美浜3号炉—特別点検（共通）— 1 rev1

美浜3号炉－特別点検（原子炉容器）－8 rev1

美浜3号炉ーコン&鉄骨ー8

図1 美浜3号機 炉心領域範囲

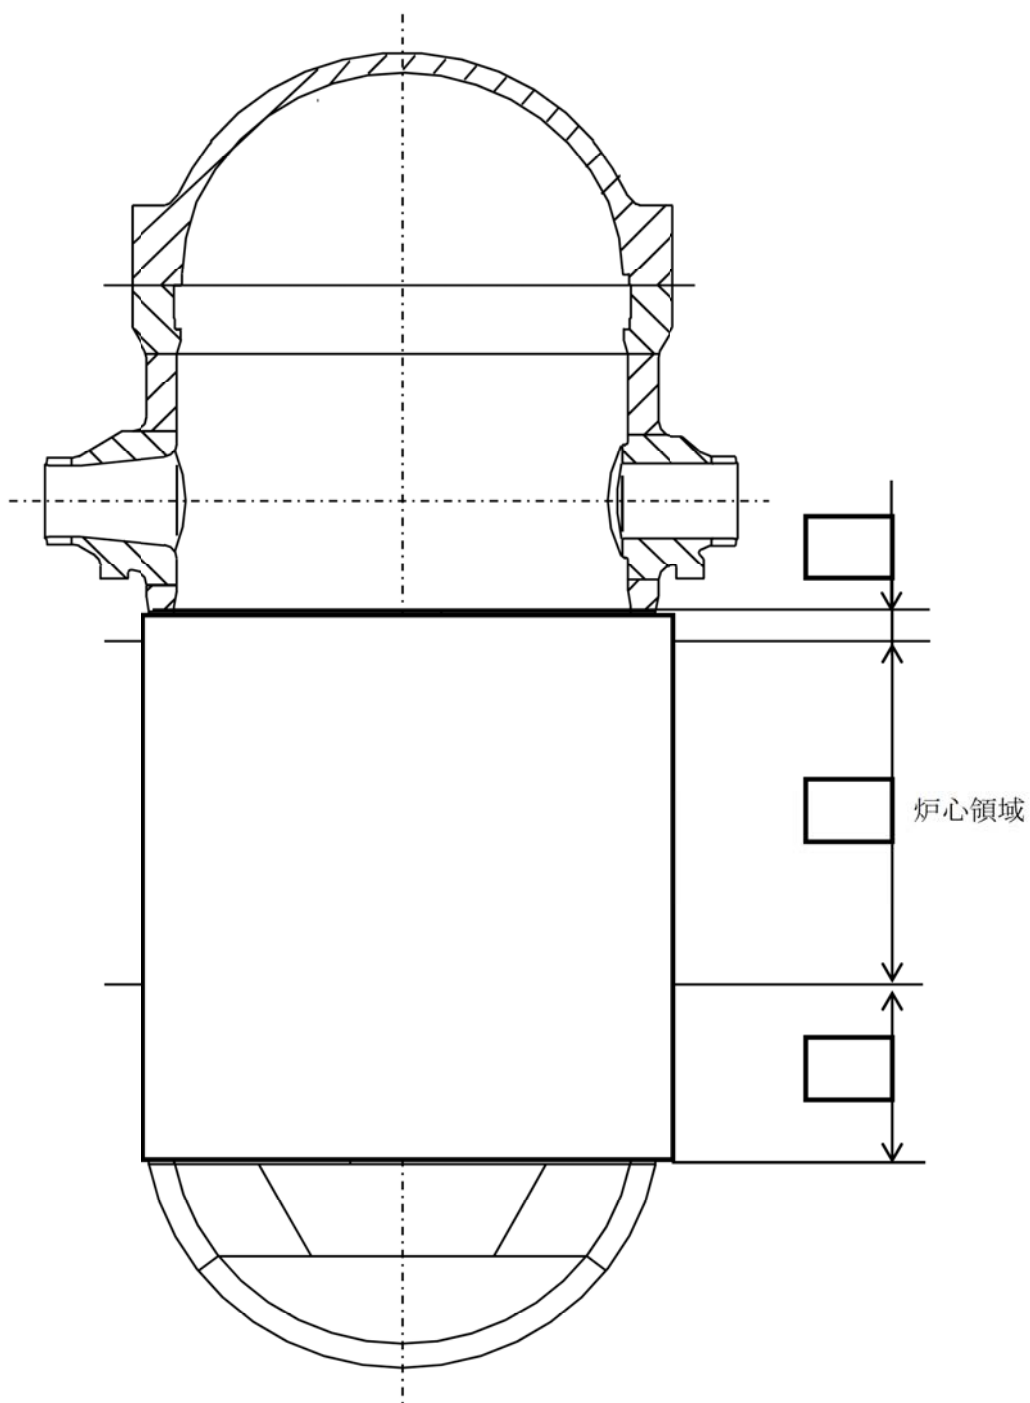
タイトル	(-) 原子炉容器の炉心領域の100%の試験対象範囲について、原子炉容器の試験対象範囲における中性子照射量を提示すること。また、試験対象範囲を決定したプロセス（考え方）を示すこと。
説明	<p>炉心領域として、維持規格(JSME S NA1-2008)のA-5210に記載されている「炉心の有効高さを直接囲んでいる原子炉压力容器の領域」に基づき、炉心の高さを直接囲んでいる範囲を試験対象範囲とした。美浜3号機における範囲を図1に示す。</p> <p>試験対象範囲における原子炉容器内表面の中性子照射量は、2015年11月時点で$4.55 \times 10^{19} \text{n/cm}^2$、運転開始後60年時点で$7.47 \times 10^{19} \text{n/cm}^2$ ($E > 1 \text{MeV}$)程度と評価している。</p> <p>なお、実際の探傷は、炉心領域を十分包含できるよう、炉心領域外にある出入口ノズルコーナー部や炉心支持金物に干渉しないレベルで拡大して行っており、中性子照射量として$1 \times 10^{17} \text{n/cm}^2$を超える範囲を概ねカバーできている。</p>
